第1号案件

生駒市景観計画の改定について

令和7年度第1回 生駒市景観審議会
令和7年10月30日(木) 10:00～

①宝山寺門前参道区域

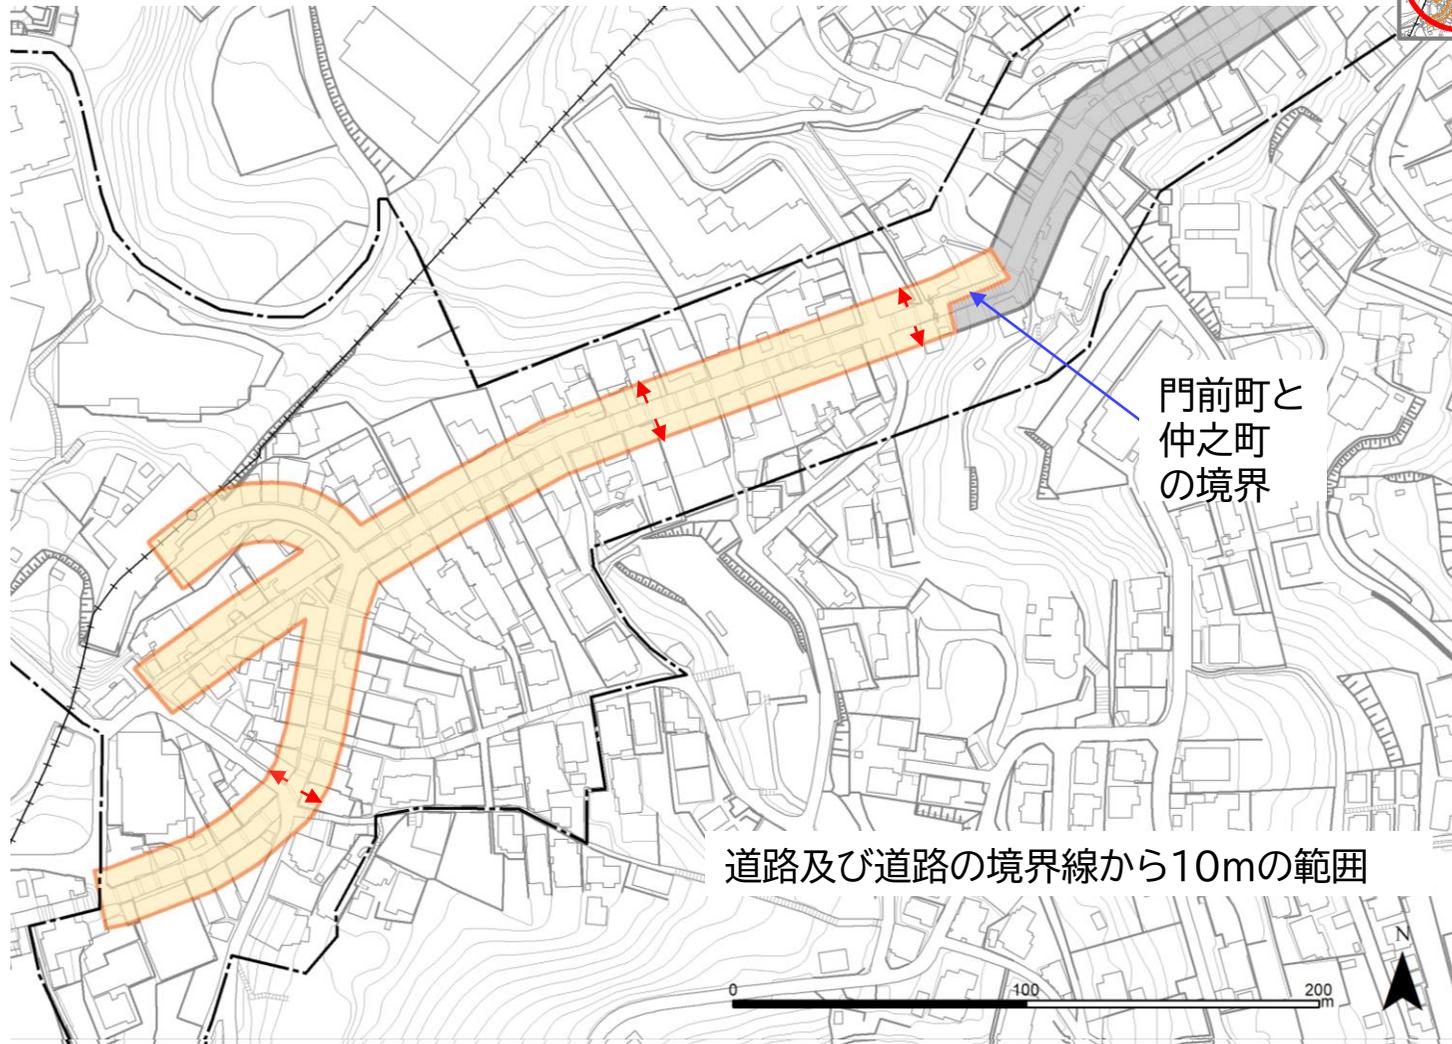
○区域の境界について

- ・ 大階段付近の町界を根拠とした境界ラインがいいのでは。

○区域の追加について

- ・ 以下の路線は、なぜ区域に入っていないのか。観光駐車場から寺に向かうルートとしての参道として、区域に含めてはどうか。

- 町界を根拠とした境界ラインに変更する。

● 路線の追加はしない

- ・ 現行の石段の道を主たる参道ルートとしている。
- ・ 自治会館前道路は、主に地域内の生活道路として利用されており、区域に含めないこととした。

● 将来の街並みのイメージ

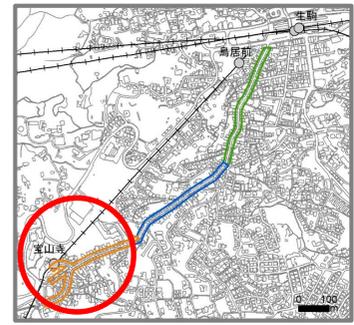
意見	修正対応方向性・回答
<p>○景観形成基準の表現について</p> <ul style="list-style-type: none">・「できるかぎり」や「配慮する」という表現があるが、より明確に言い切る形にしてはどうか。	<p>●前回案から変更しない。</p> <ul style="list-style-type: none">・ 現行の景観形成基準でも同様の表現を用いている。・ 「規制」を目的としたものではなく、「誘導」を目的としている。
<p>○「眺望」という言葉の使い方について</p> <ul style="list-style-type: none">・ 「眺望」という言葉を多義的に使いすぎているため、整理した方がよい。	<p>●種類分けし、基準内容を修正する。</p> <ul style="list-style-type: none">・ 各区域において、視点場の位置と視対象・対象場との関係によって、「見下ろす景観」「見渡す景観」「見上げる景観」にわけて整理。
<p>○パースについて</p> <ul style="list-style-type: none">・ 山の稜線が切れていない方がよい。(②)境界部の柵をなくす方がよい。(③)	<p>●パースを修正する。</p>

②仲之町参道区域

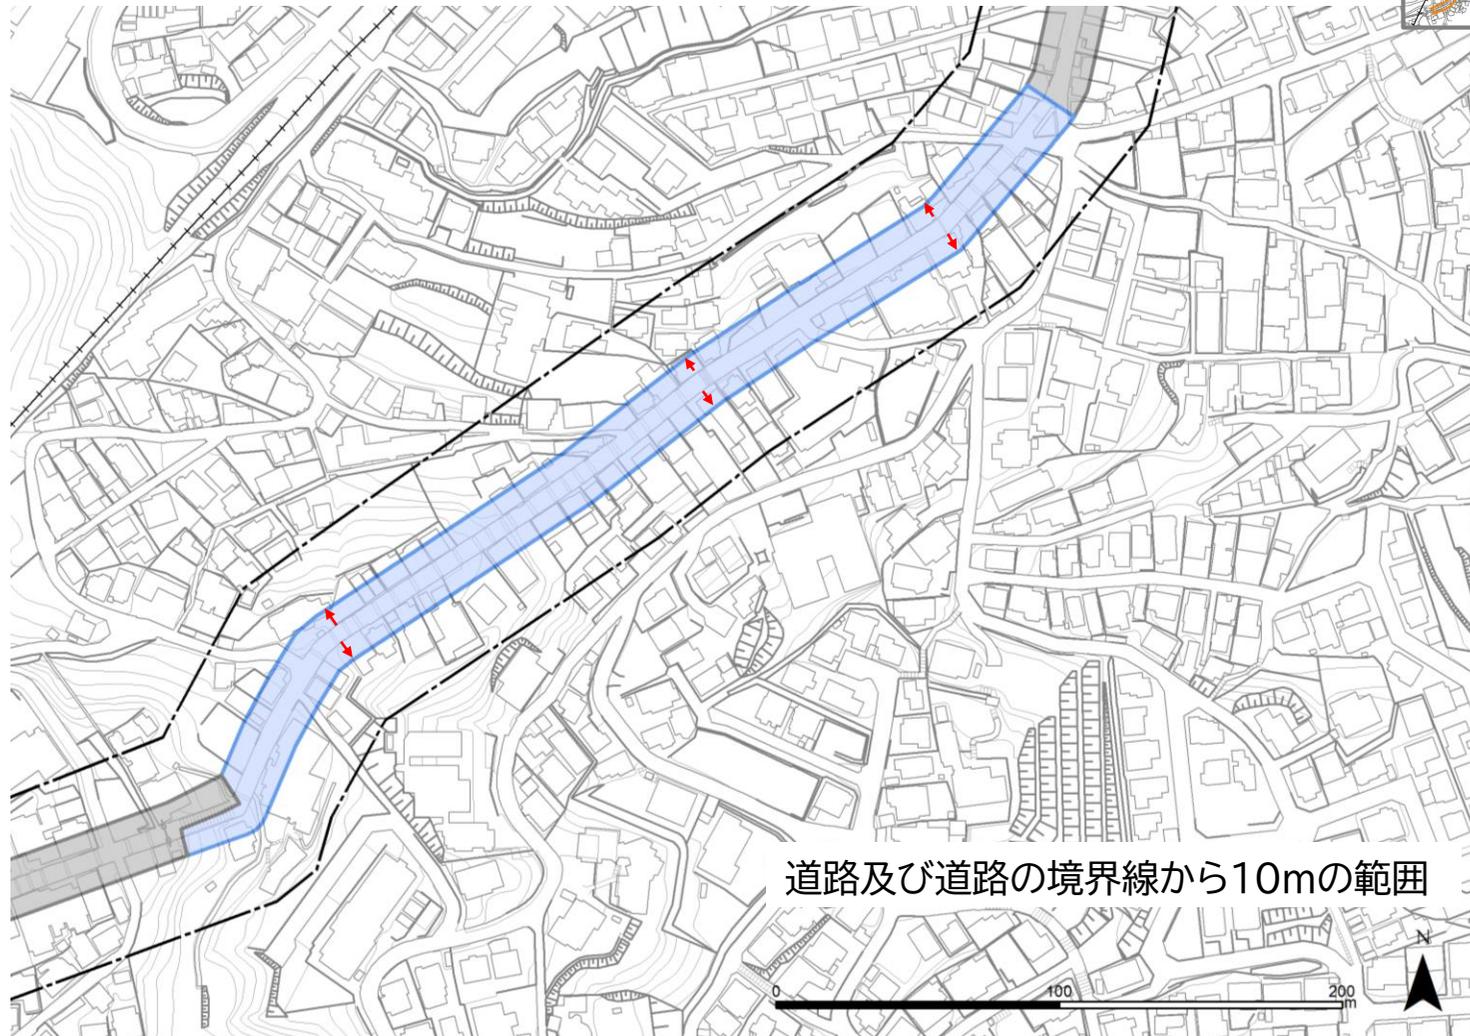
質疑	回答
<ul style="list-style-type: none">基準に外れたものはどのように扱うのか。配慮をお願いするだけで、結局は建ってしまうのか。	<ul style="list-style-type: none">基準から外れる場合は、指導を行う。基準は幅を持たせた記載となっており、必要に応じて景観アドバイザーなどと協議し景観誘導を図る。
<ul style="list-style-type: none">用途地域を商業地域から変えることはしないのか。	<ul style="list-style-type: none">住居系の用途地域に変更した場合、マンション等複数の建築物において、高さ、建ぺい率で既存不適格が生じるおそれがあるため、現段階では用途地域の変更を予定していない。
<ul style="list-style-type: none">今回の基準により、建替えづらくなって、空き家が増えるのではないか。	<ul style="list-style-type: none">まちの個性を活かし、選ばれる地域になることが重要。まずは、まちの魅力を守る取り組みを進めていく。
<ul style="list-style-type: none">今のマンションが建て替えとなった場合に、同じ規模の建物が建たなくなるのではないか。	<ul style="list-style-type: none">配置や形態及び意匠で景観に配慮する工夫をお願いし、景観アドバイザーなどと協議しながら、最適解を検討する。
<ul style="list-style-type: none">マンション住民の方など、関係のある人に対しては丁寧な説明が必要である。	<ul style="list-style-type: none">今後も必要に応じて説明の機会を設ける。
<ul style="list-style-type: none">高さの基準は、参道だけを考えるのか。参道以外の他の道も基準が適用されるのか。	<ul style="list-style-type: none">参道沿道に適用する。
